日本原燃株式会社

第 371 回審査会合コメントへの回答

第 371 回審査会合にて頂いたコメントについて以下に回答する。

## C1-36 の最大放射能濃度及び総放射エネルギーの管理について

第1図 廃棄物確認の実施フロー<sup>\*1</sup>

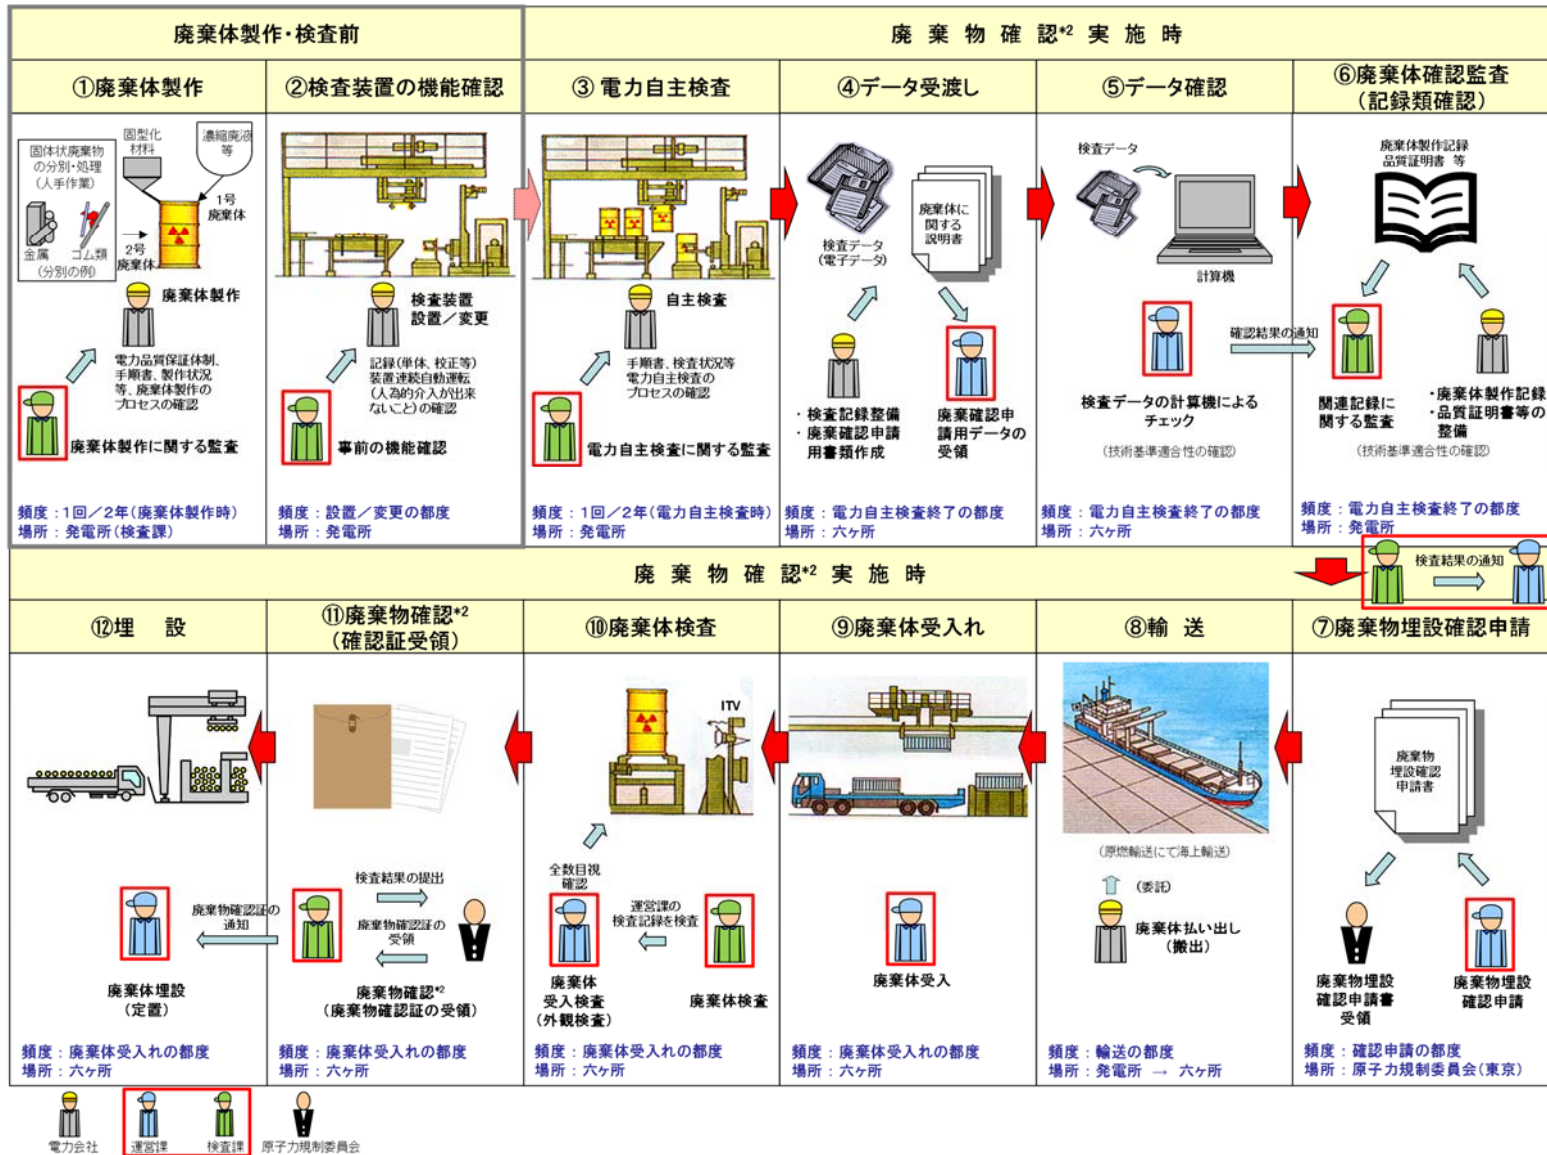
- ・ C1-36 の放射エネルギーの確認方法などの具体的な自主管理の内容について、資料などで説明すること。
- ・ C1-36 について 1 号、2 号及び 3 号埋設地ごとに何が制限になるのか、再度整理して説明すること。

廃棄体には、WAC 制定前の法令等に定める技術基準等に基づき製作したものも存在することから、当社は廃棄体を受入れる際に、WAC を満足していることを記録等により確認している(第 1 図参照)。
